ÚZEMNÍ PLÁN MĚSTA BRNA

Textová část Odůvodnění

Kapitola 19 Vyhodnocení připomínek

Svazek Pd1 *(bez osobních údajů)*

Příloha 5

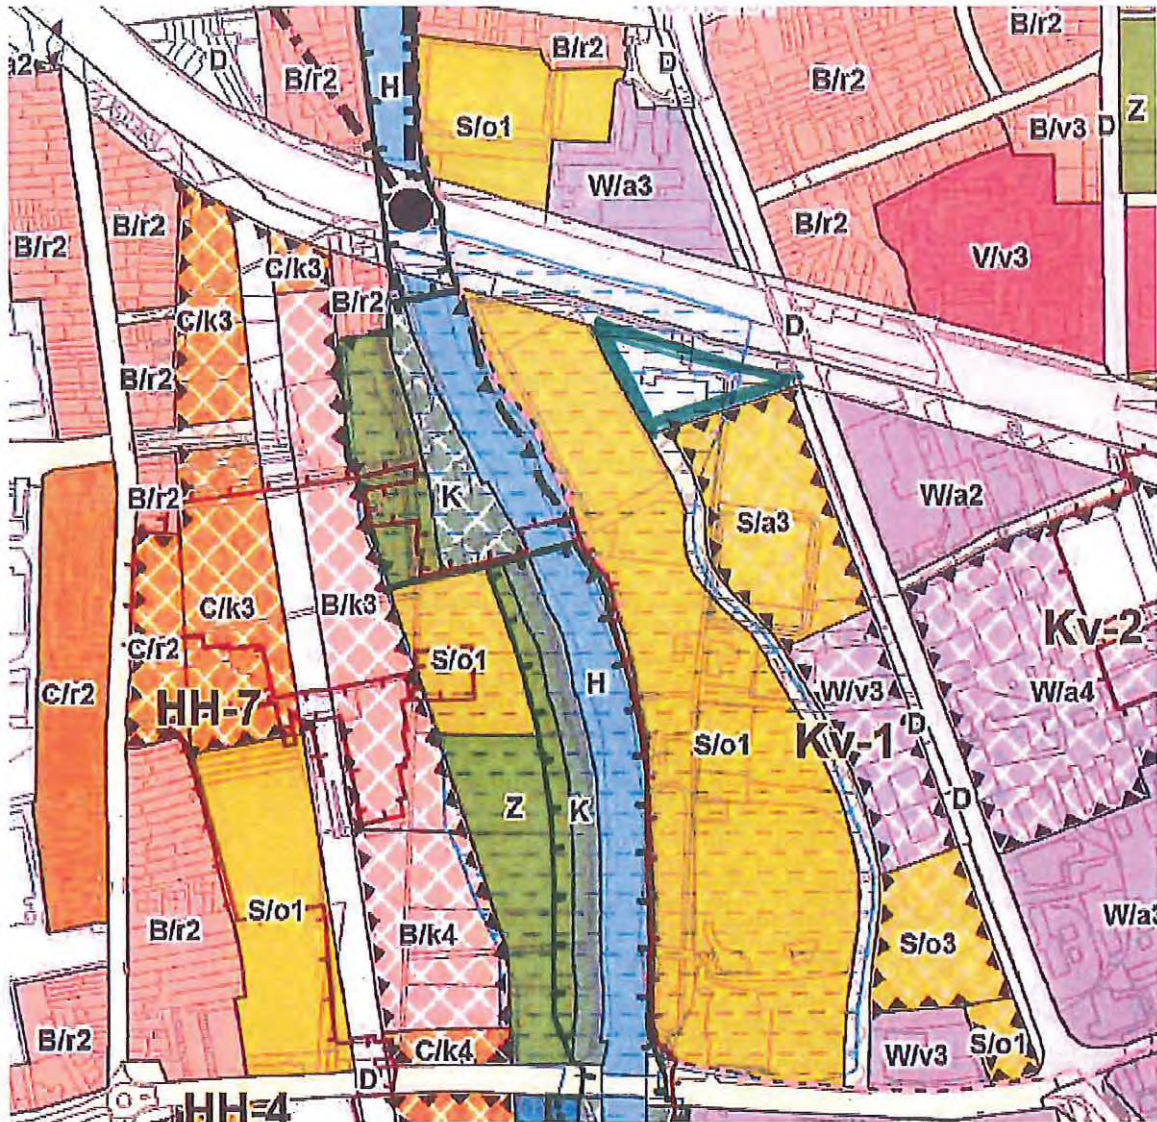
VMO – zrušit plochu pro dopravu při ulici Hněvkovského, ponechat křížení + sjezdy VMO pouze v Černovicích (velká křižovatka) a s komunikací HH5.

Příloha 6

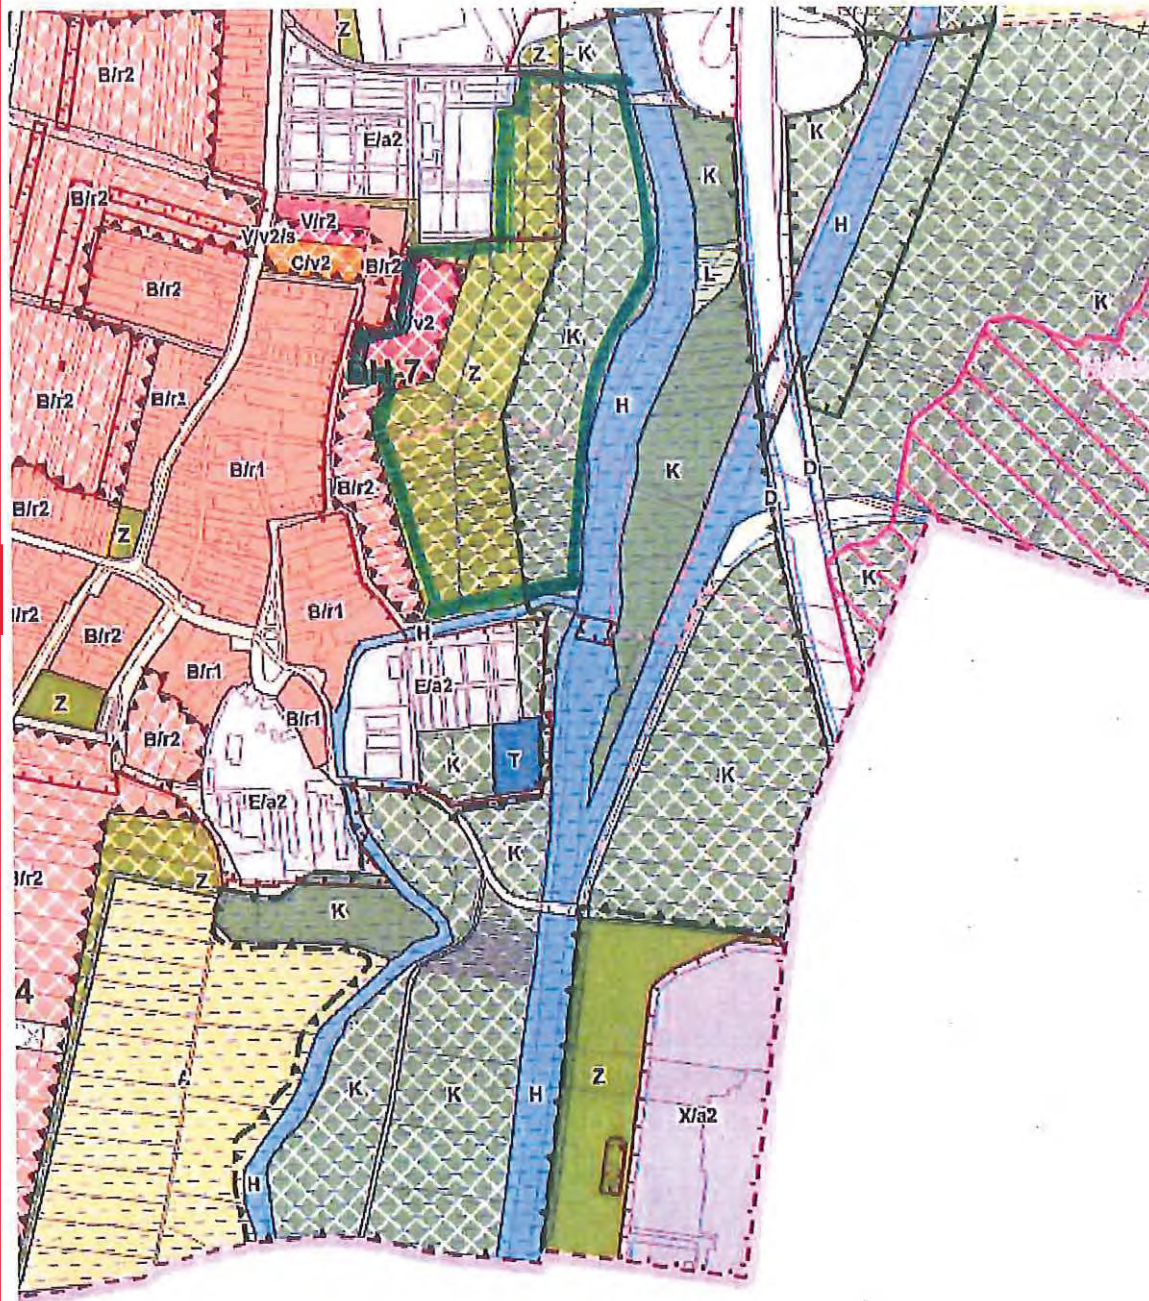
Změnit způsob využití vymezené plochy v rozsahu Přírodně rekreačního areálu MČ Brno-jih na plochy rekreace R.

Příloha 7

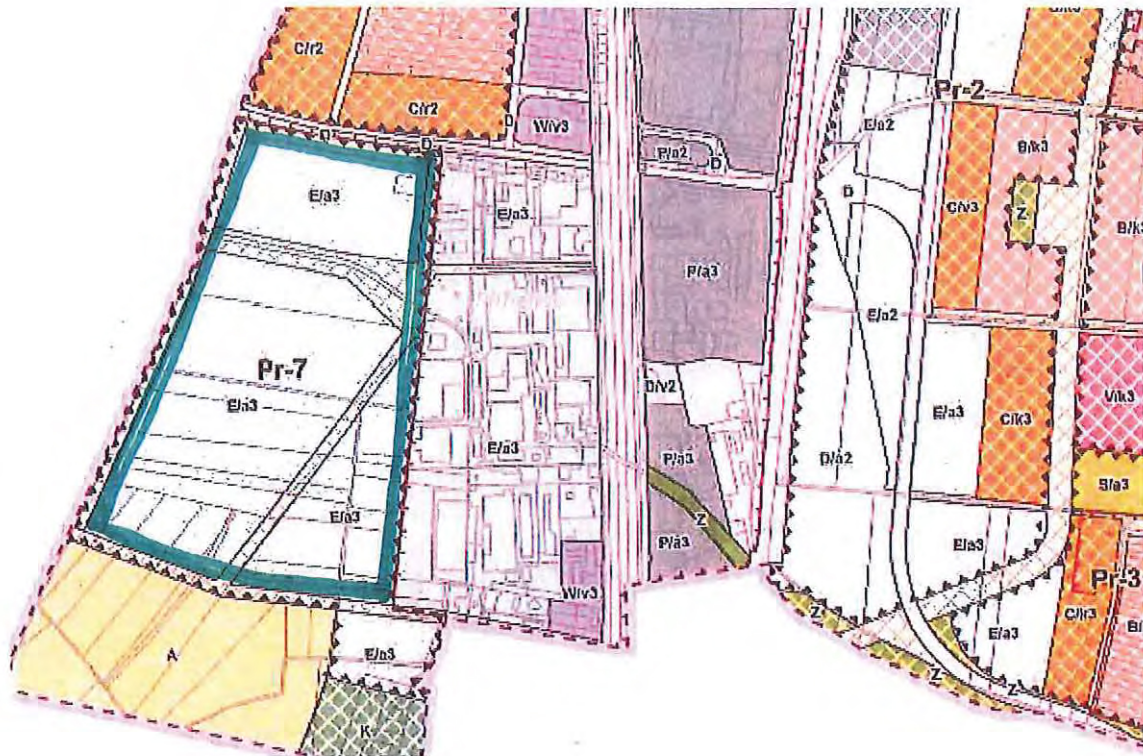
Pr-7: - doplnit vodní plochu Moravanského potoka,

- rozšířit plochy veřejného prostranství při východní hranici návrhové plochy **Pr-7** na hranici ploch stabilizovaných (za stávajícími průmyslovými areály),

- plochy **E/a3** změnit na bydlení **C/v3**.

Příloha 8

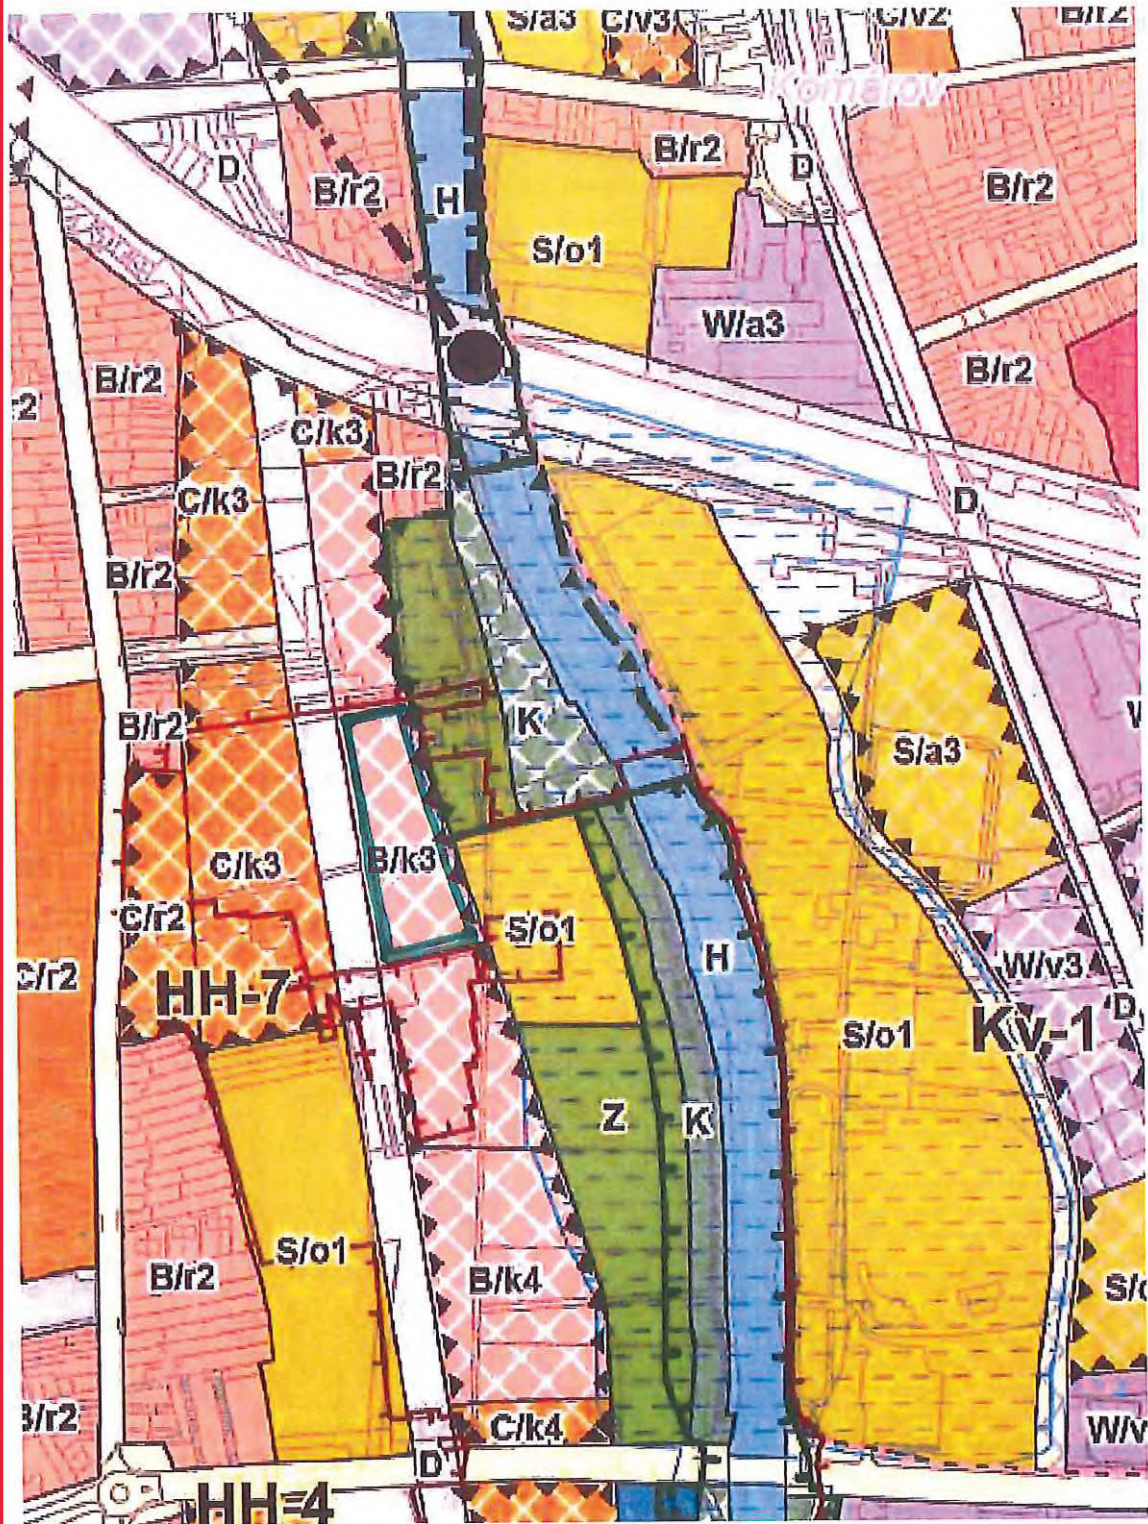
Zpracovat biotop (Horní Heršpice, oblast pozemků parc. č. 734/24 a 730/6) dle stávajícího areálu rozšířit zeleň. Změnit část plochy pro bydlení B na zeleň

Příloha 9

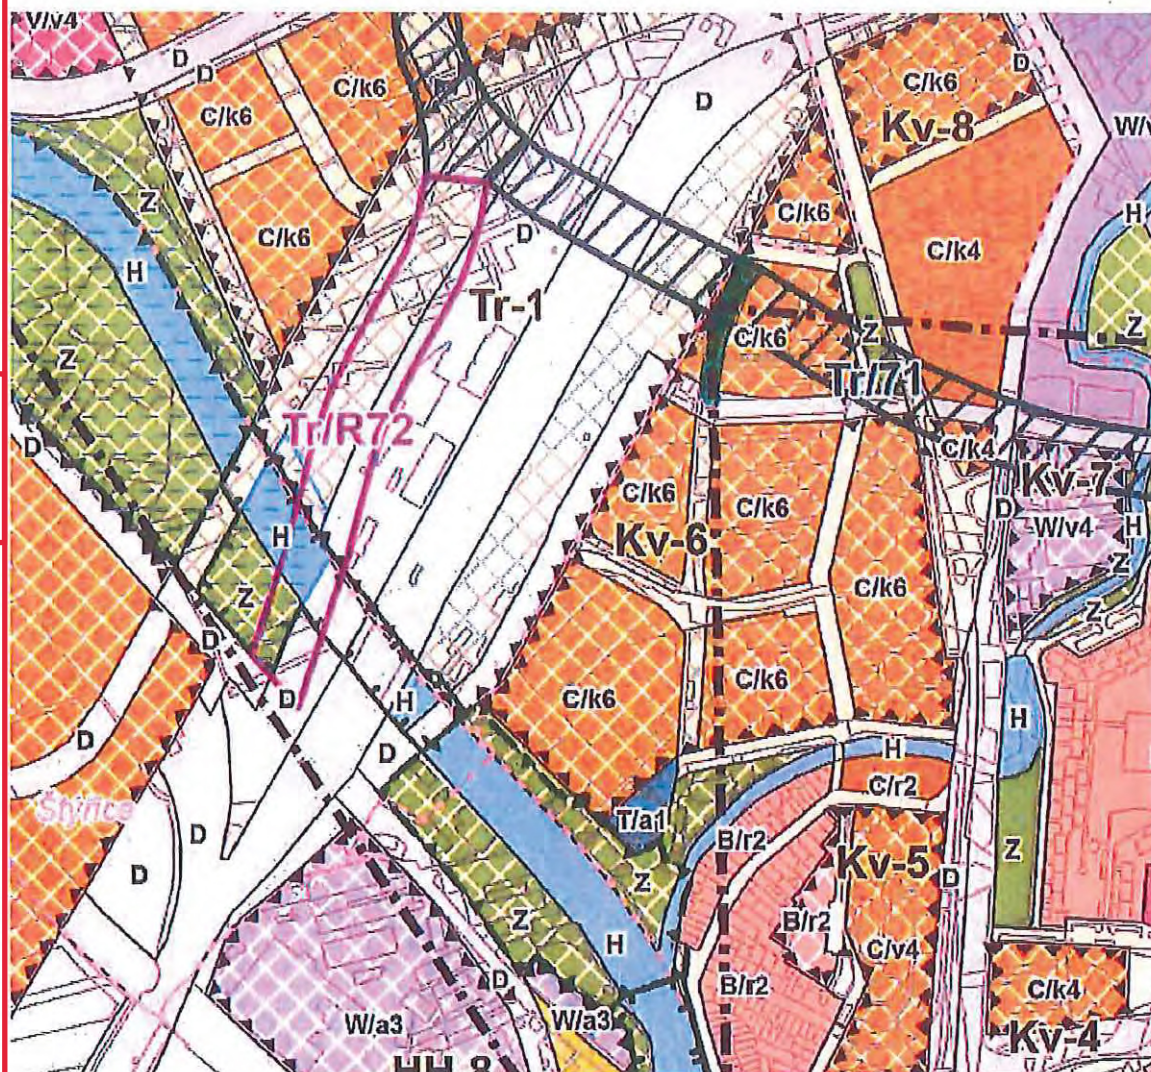
KV-6 – zachování účelové komunikace (ulice Hradlová).

Příloha 10

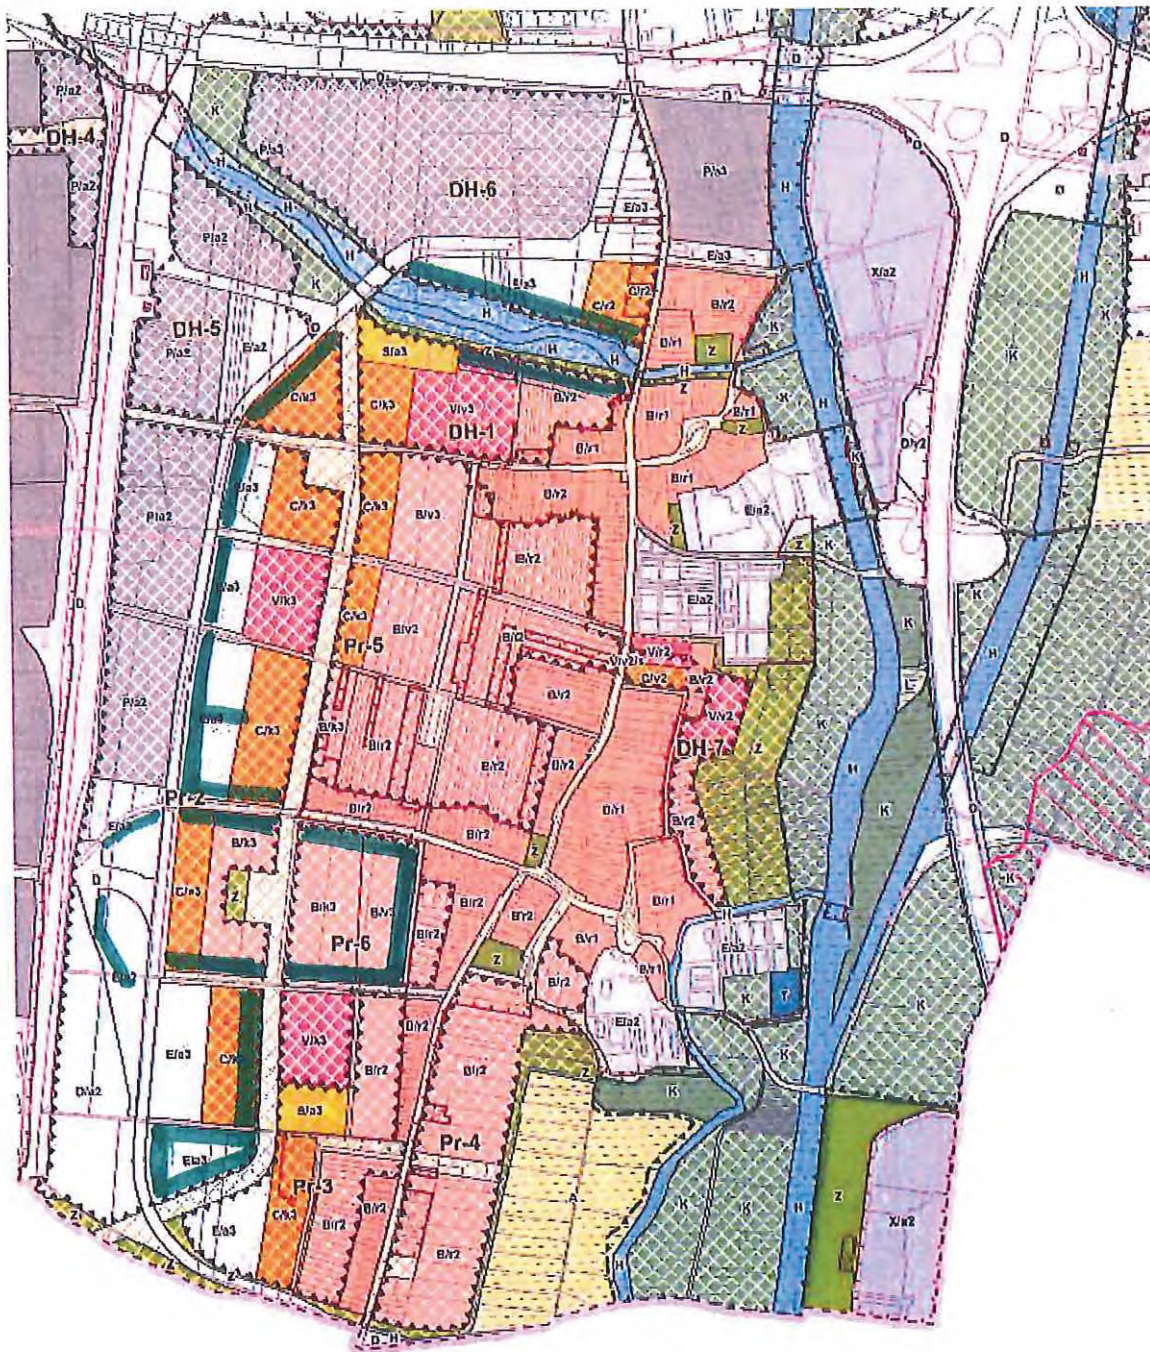
Doplnění prostoru veřejných prostranství a zeleně podélně a vertikálně v oblasti DH-1, DH-5, DH-6, DH-7, Pr-2, Pr-3, Pr-5, Pr-6 zejména:

- v blízkosti všech veřejných vybaveností (MŠ a ZŠ, adt.) a v sousedství vodních toků, které slouží občanům MČ k rekreaci
- podél řeky Leskavy – doplnění zeleně v podobě meandrů zadržujících vodu v daném území.
- vertikálním pásem zeleně od řeky Leskavy až po Modřice oddělit stávající a novou zástavbu od prostoru výroby a skladování podél železničního koridoru.

Příloha 11

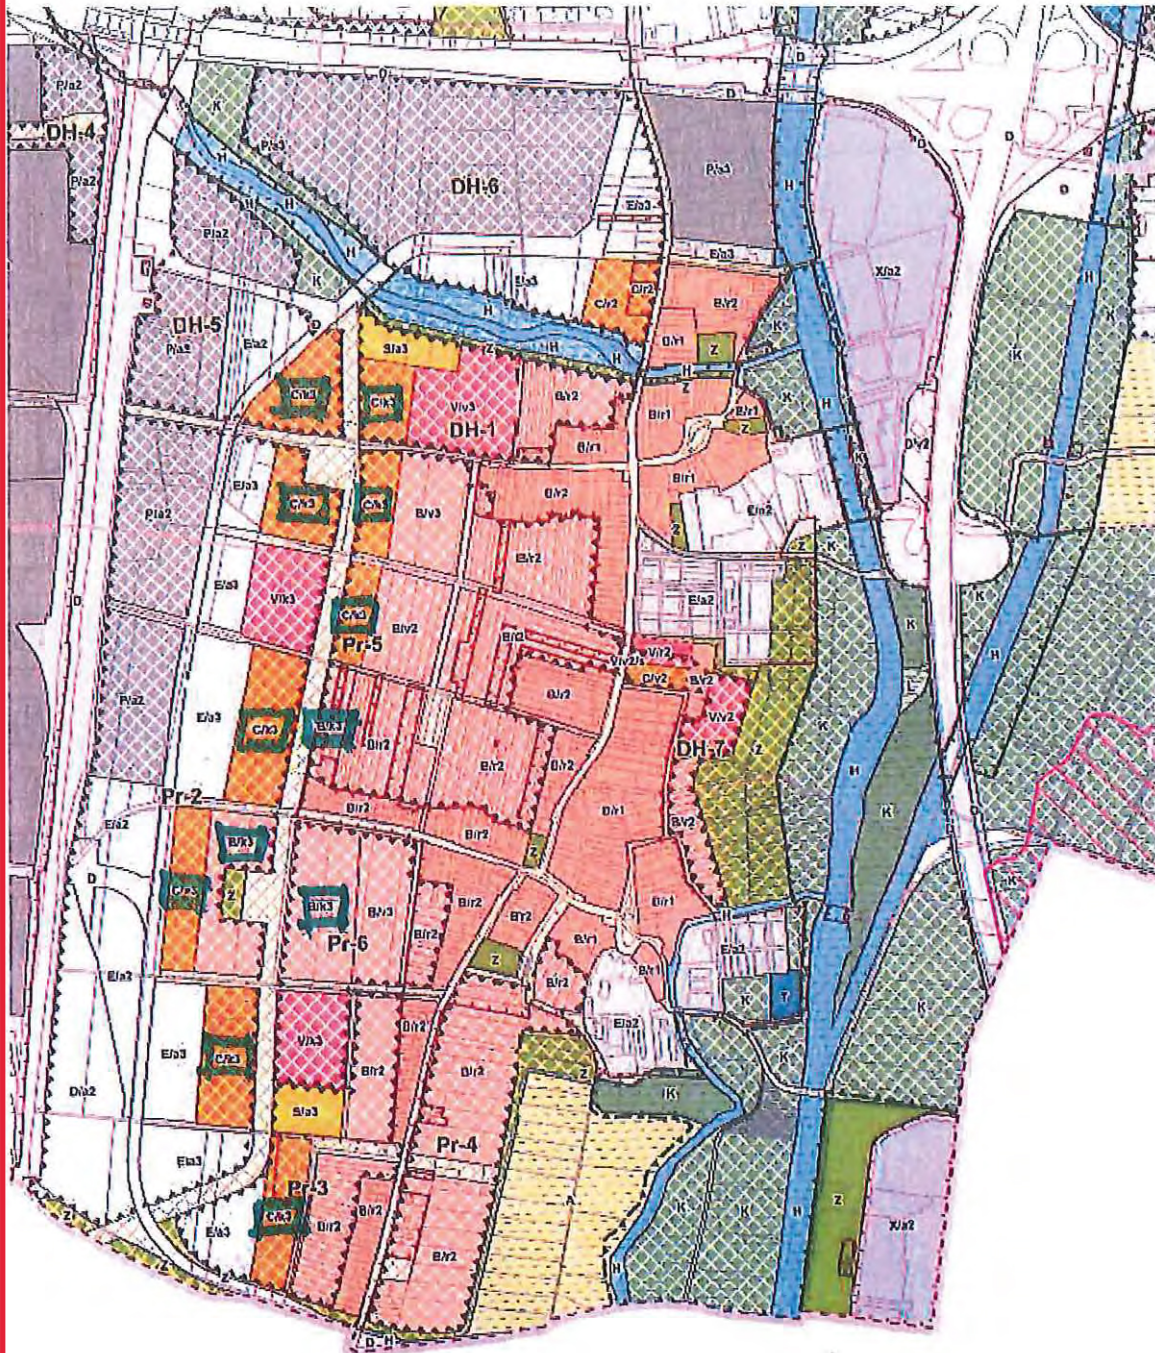
- Pr-2, Pr-3, Pr-5, Pr-6, DH-1, DH-5 - změna výškové úrovně zástavby v oblasti z původní výškové úrovně 3 na 2.
